Numer postępowania: ZP.271.RW.45.22.RG

**WYJAŚNIENIA 4**  
**do zapytania ofertowego**

na wykonanie zadania pn. „ **Modernizacja oświetlenia wewnętrznego i ulicznego na energooszczędne typu LED w Zwoleniu**”

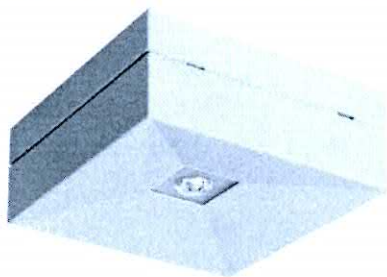
Pytanie 1: Proszę o potwierdzenie możliwości innego rozwiązania oświetlenia awaryjnego przy planowanej modernizacji, poprzez dołożenie dodatkowych certyfikowanych opraw Led przystosowanych do oświetlenia AW. Jak poniżej na załączonym obrazku.

Odpowiedź: Zamawiający potwierdza możliwość zastosowania wskazanych dodatkowych opraw oświetlenia awaryjnego w pobliżu nowych opraw oświetlenia podstawowego zamontowanych w miejscu starych opraw rastrowych z wbudowanym modulem oświetlenia awaryjnego. Należy mieć na uwadze, że powyższa akceptacja nie zwalnia Wykonawcy z konieczności uprzedniego uzgodnienia projektowego poprawności proponowanego rozwiązania pod względem ochrony p.poż. z rzeczoznawcą ds. zabezpieczeń przeciwpożarowych oraz przeprowadzenia odpowiednich prób i pomiarów potwierdzających prawidłowość działania zamontowanych opraw.
